Autorità Idrica Toscana

OGGETTO: [ID:2199] PAUR EX DLGS. 152/2006 ART. 27-BIS E LR. 10/2010 ART. 73-BIS, "PROGETTO DI REALIZZAZIONE DI TRE NUOVE POSTAZIONI DI COLTIVAZIONE CAMPO GEOTERMICO (MONTIERI_7, RADICONOLI_35, RADICONOLI_36) E OPERE A CORREDO NELL'AMBITO DELLA CONCESSIONE DI COLTIVAZIONE TRAVALE" NEI COMUNI DI RADICONOLI (SI) E MONTIERI (GR). PROPONENTE: ENEL GREEN POWER ITALIA S.R.L.
CONTRIBUTO ISTRUTTORIO

SCHEMA UBICAZIONE INFRASTRUTTURE A RETE DEL S.I.I.

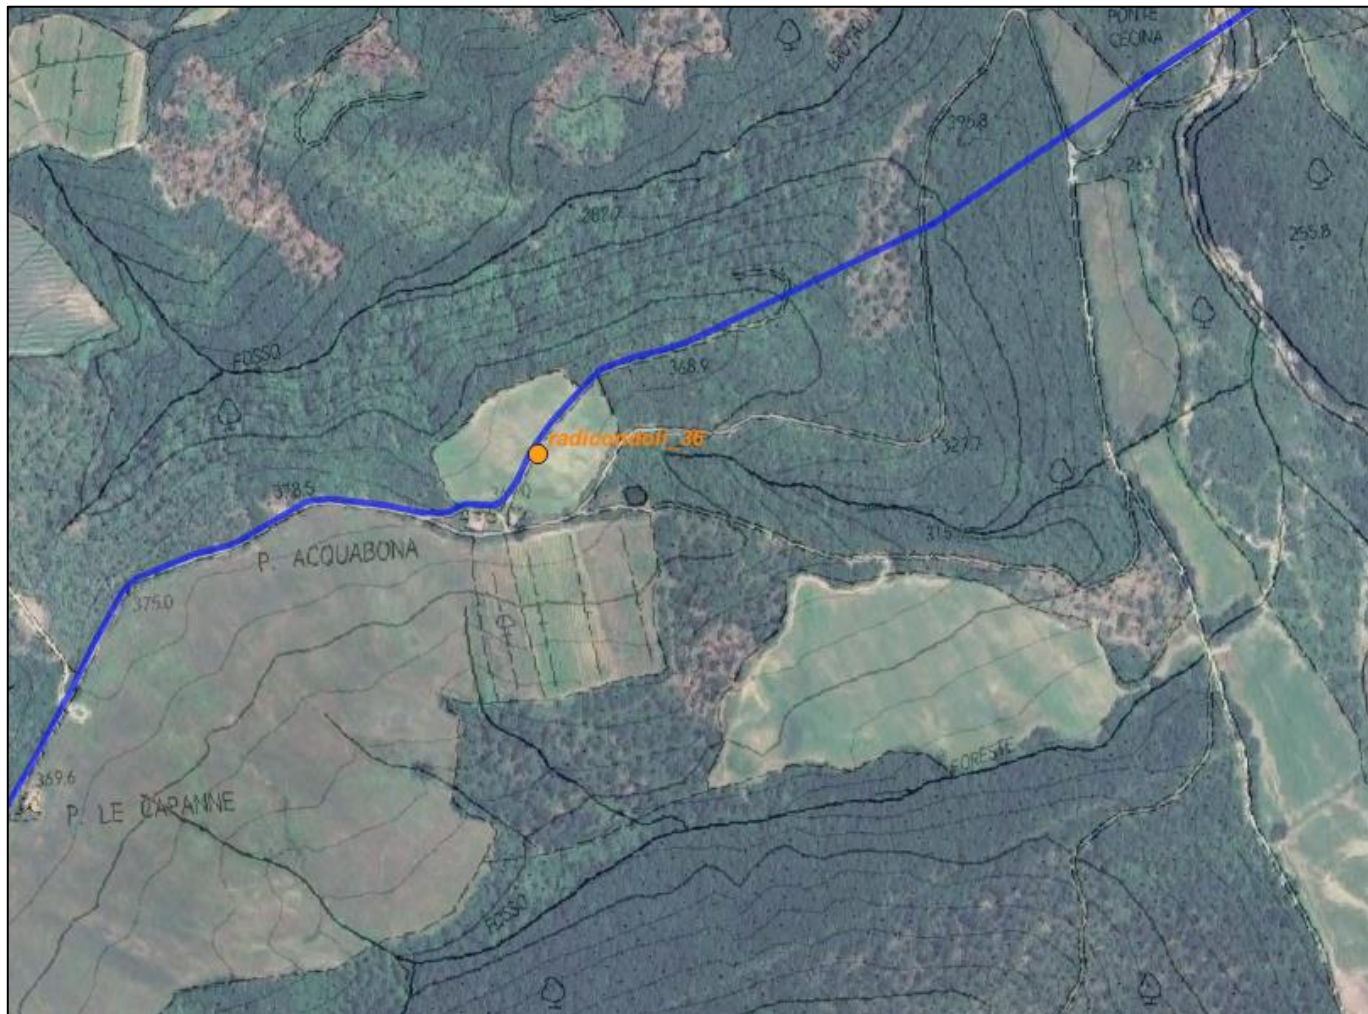
Presa visione dei contenuti della "Relazione tecnica di progetto" (elaborato CTr002_Rtecn), dello "Studio Impatto Ambientale" (elaborato CTr013_SIAA3), in relazione a quanto indicato nel "Database Infrastrutture del S.I.I. GeoNetSic", si segnala la presenza dell'infrastruttura a rete del servizio pubblico di acquedotto in gestione al Sistema Idrico Integrato (di seguito S.I.I.) nell'area di prevista realizzazione della nuova postazione "Radiconoli_36" (v. elaborato R36045_Pcant), individuata catastalmente dai mappali 39, 40 e 41 del foglio 44 del Comune di Radiconoli (v. Allegato_1); si chiede pertanto al Proponente di effettuare le necessarie verifiche con il Gestore del S.I.I. ASA Spa, che legge la presente per conoscenza, e condividerne le soluzioni risolutive.
